H4-CA238-R05

浜岡原子力発電所 敷地の地質・地質構造（コメント回答）

2022年9月20日

敷地の地質・地質構造についてのコメント（未回答分）

第1035回審査会合における「泥層」の堆積年代評価の流れ

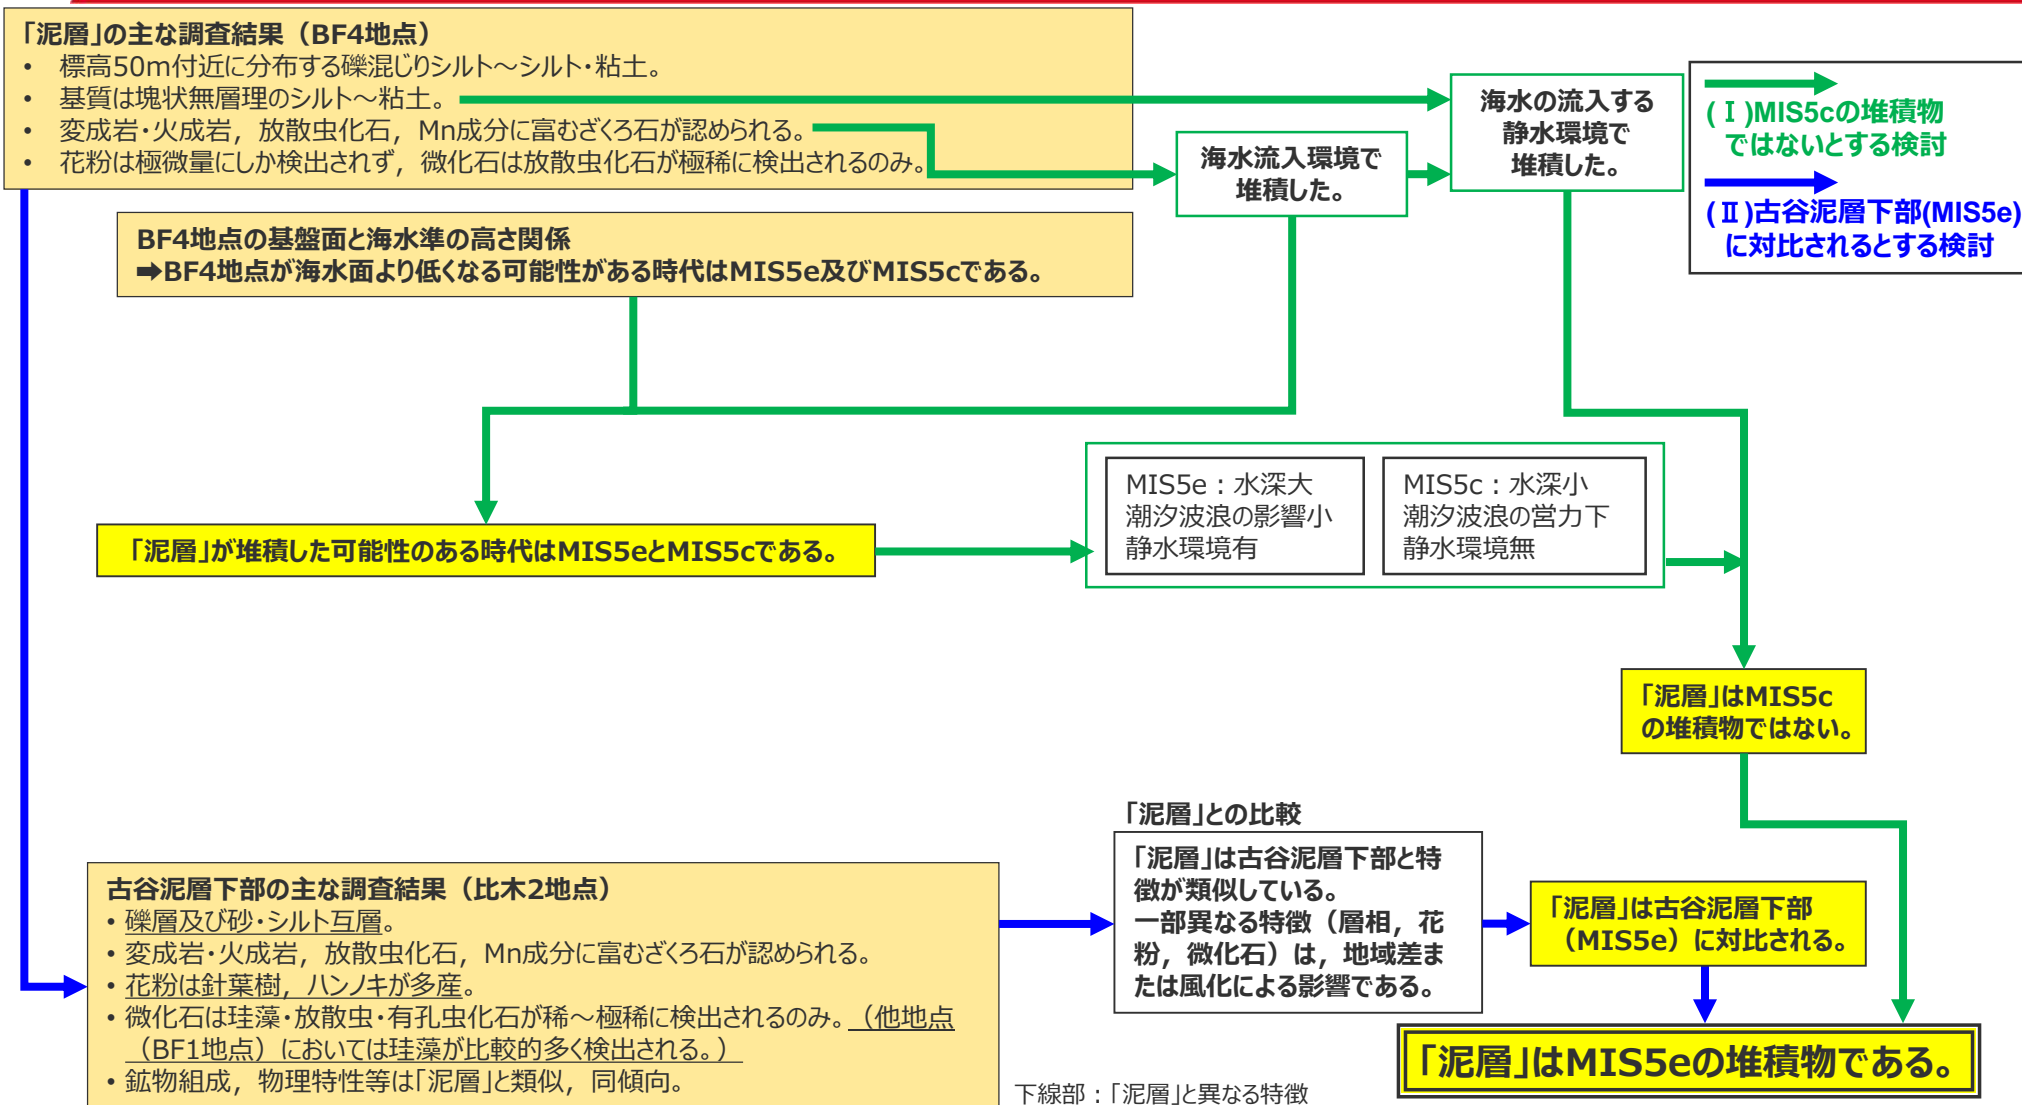
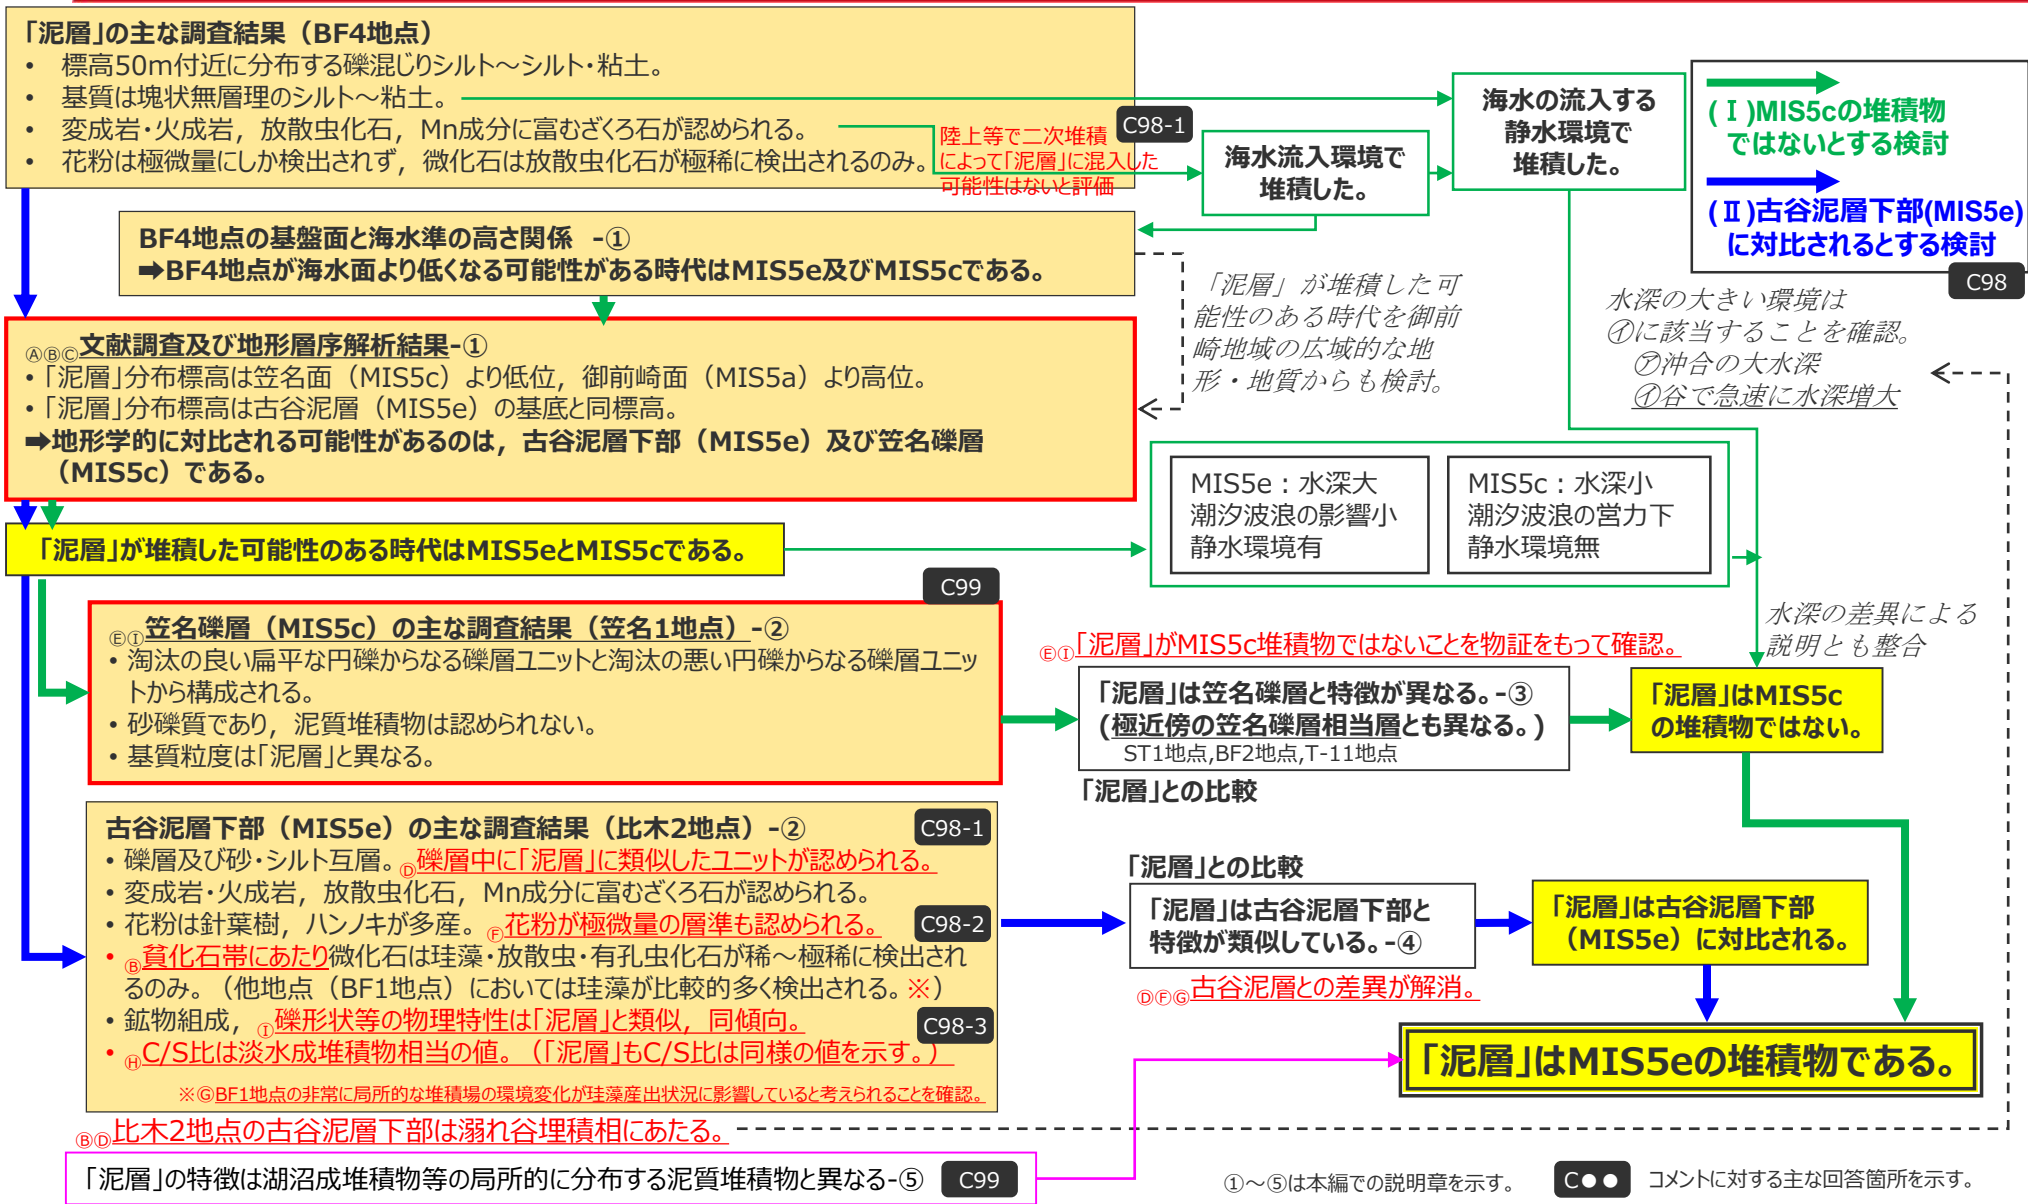
No.	コメント	検討方針
98	BF4地点の泥層と古谷泥層との対比については、以下の観点を踏まえ、古谷泥層の知見及び個別調査結果を総合的に勘案し、全体として整合が取れた説明を行うこと。	古谷泥層の下部を中心に既往調査データを精査し、追加調査及び地形層序解析結果も含め、これらを総合的に勘案したうえで、「泥層」が古谷泥層下部に対比されることについて確認する。 C98
	BF4地点の泥層の層相から推定した堆積環境（海水が流入する静水環境）が、海水面下の比較的大きい水深に限られるとする趣旨の考察について、再検討すること。その際、古谷泥層全体の分布や層相の特徴、堆積環境に関する知見を整理したうえで、古谷泥層の堆積史の中でのBF4地点の位置づけを明確にすること。	「泥層」の堆積環境について、「泥層」の調査結果（層相観察結果など）だけでなく、比木2地点（模式的な牧ノ原段丘堆積物分布地点）を中心とした古谷泥層の調査結果なども踏まえ再検討する。 比木2地点の古谷泥層 については、主にボーリングコアから観察・分析を行っていたが、「泥層」に対比される可能性が高い下部付近の層準について、その層相を詳細に観察するため 露頭調査を実施 する。 再堆積については、海水流入環境の各根拠指標が、周囲の地層からの二次堆積でないことを、相良層中のそれら指標の有無等から確認する。 C98-1
	変成岩・火成岩、Mn成分に富むざくろ石、放散虫化石を、泥層が海水流入環境で堆積したとする根拠とするのであれば、これらが再堆積により陸から泥層中に混入したものではないとする説明を補強すること。	古谷泥層が埋積した溺れ谷は「生物の生息に適さない還元的な環境」（高清水ほか(1996)）とされていることなどを踏まえ、「泥層」から花粉・微化石が検出されにくい要因として、風化の可能性に加えて、 花粉の少ない層準・微化石の少ない貧化石帯に該当する可能性について検討 を行う。 C98-2
	BF4地点の泥層から花粉・微化石が検出されにくい要因について、より詳細に考察するとともに、その要因を風化とするのであれば、風化に関連したX線回折分析結果に対する考察とも整合の取れた説明を行うこと。	礫形状の対比にあたっては、 画像解析(CT)による、より客観的な手法を用いた複数のパラメータ（中径長径比、短径中径比など）による検討 を行う C98-3

99	BF4地点の泥層と、古谷泥層より新しい時代の地層（笠名礫層・敷地の泥層）の違いを示し、BF4地点の泥層の堆積年代の説明性向上を図ること。 なお、BF4地点極近傍の礫層を笠名礫層相当とする評価については、笠名礫層に関する知見等を整理したうえで、その妥当性を示すこと。その際、BF2地点については、同地点付近に古谷泥層が分布するという知見との関係を説明すること。	笠名礫層について、 模式的な露頭(笠名1地点)において調査を実施 し、「泥層」のような層準の有無について確認するとともに、BF4地点極近傍の礫質堆積物(ST1, T-11, BF2地点)は笠名礫層に対比されることについて確認する。 また、「泥層」と敷地の泥質堆積物のような局所的に分布する泥質堆積物との差異について確認し、「泥層」が御前崎地域に広域的に分布する古谷泥層に対比されるとする評価の説明性向上を図る。 C99

「泥層」の堆積年代について、第1035回審査会合での指摘を踏まえた課題1, 2を解決すべく、地形層序解析や古谷泥層及び笠名礫層の模式的な堆積地点（比木2地点、笠名1地点）他の追加調査を行った。その結果を踏まえて、課題1に対しては水深が比較的大きいという想定ではなく、笠名礫層（MIS5c）との物証を持った対比により、「泥層」がMIS5cの堆積物でないことを説明の骨子に変更した。課題2に対しては、一部の異なる特徴等を解消し「泥層」が古谷泥層（MIS5e）に対比できる説明性の補強を図った。

比木2地点の露頭調査を踏まえた模式柱状図の見直し及び花粉層序の細分化

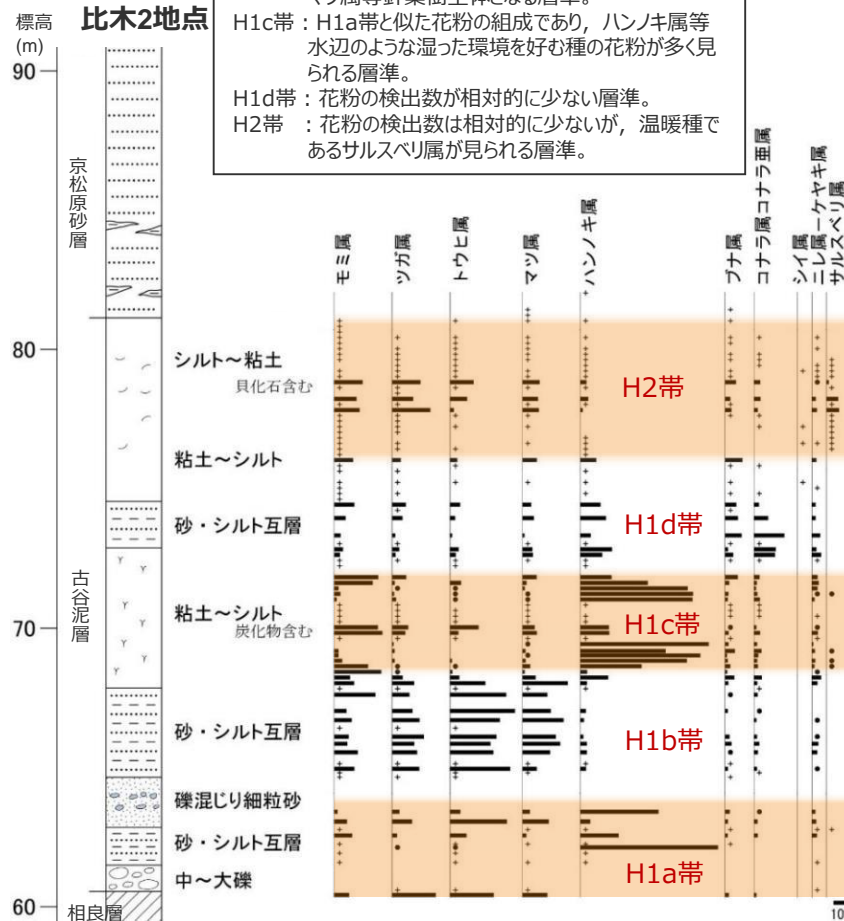
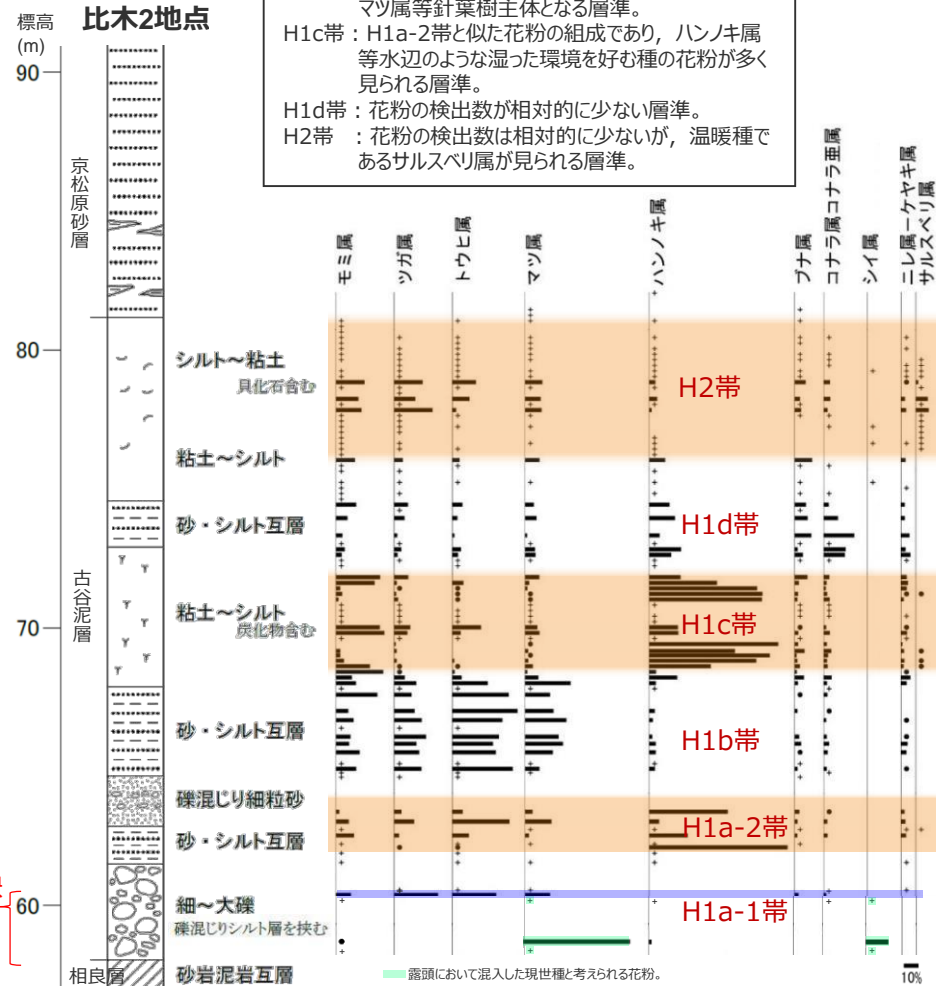
(課題2) に関しては、「泥層」と古谷泥層 (MIS5e) の対比の中で異なる分析結果間での整合的な説明ができていない部分を解消するため、古谷泥層の模式的な堆積地点を更に詳細に調査し、評価結果を補強することとした。

- ・露頭調査結果を踏まえ、比木2地点の模式柱状図の見直しを行った。(調査データと模式柱状図の対応関係については補足説明資料参照。)
- ・また露頭から採取した試料を用いた花粉分析により、比木2地点の古谷泥層下部からは花粉が極微量にしか検出されないことが確認できたことを踏まえ、花粉層序の細分化を行った。

模式柱状図の見直しについて

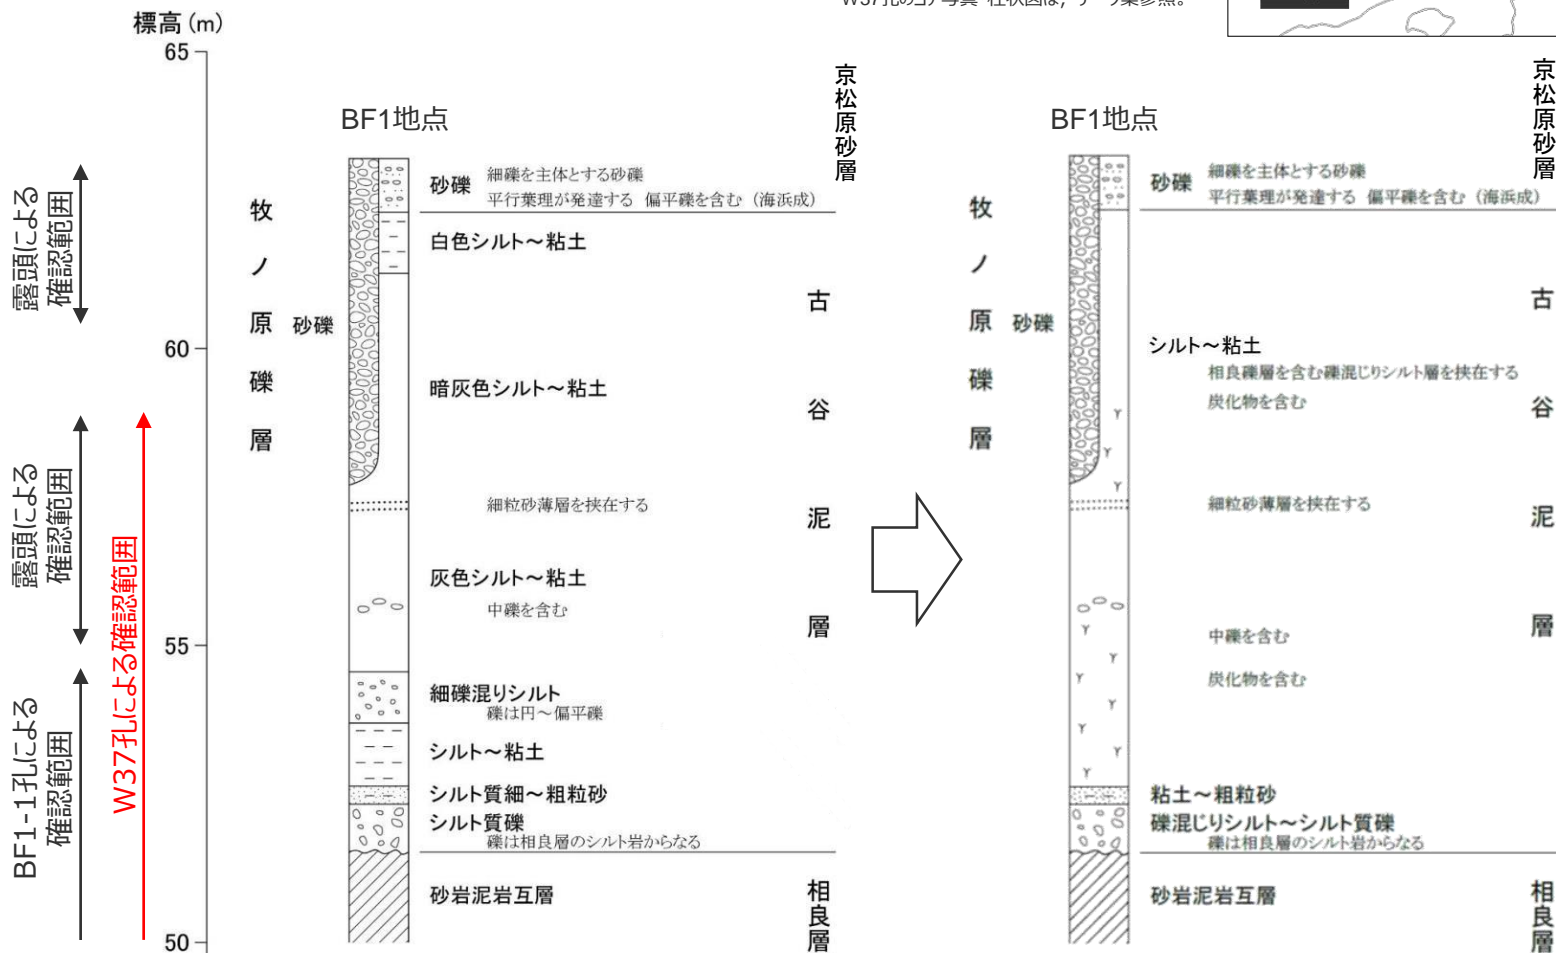
- ・BF1地点においては、BF1-1孔によるボーリング調査により、黄褐色の砂礫混じりシルト層（含まれる礫は硬岩礫）が確認されていたことから、同地点の古谷泥層中には硬岩礫を含む層準が認められる旨を模式柱状図に記載、説明し、同層準中の礫と「泥層」に含まれる礫の形状、礫種等の比較結果を説明していた。
- ・今回、BF1地点の古谷泥層のデータ拡充を目的とし、BF1-1孔の泥質堆積物を対象に、深度方向に連続的な花粉分析を実施した結果、黄褐色の砂礫混じりシルト層は、色調の異なる下位のシルト層と花粉産出状況が明らかに異なることから、同層準は古谷泥層ではないと評価した。（詳細は次頁参照）
- ・また、模式柱状図についても同地点の別のボーリングデータ（W37孔）も踏まえ、見直しを行った。（詳細は次々頁参照）
- ・なお、W37孔においては、黄褐色の砂礫混じりシルト層は確認されておらず、既往資料におけるBF1地点の古谷泥層の花粉層序については、このW37孔から採取した試料から検討している。

- 前頁に示すBF1-1孔における黄褐色礫混じりシルトの評価見直しを踏まえ、BF1-1孔及び露頭による層相観察結果を基にしたBF1地点の模式柱状図の見直しを行った。
- 見直しにあたっては、同地点における別のボーリング（W37孔）による層相観察結果も踏まえ、炭化物の確認状況等を反映した。
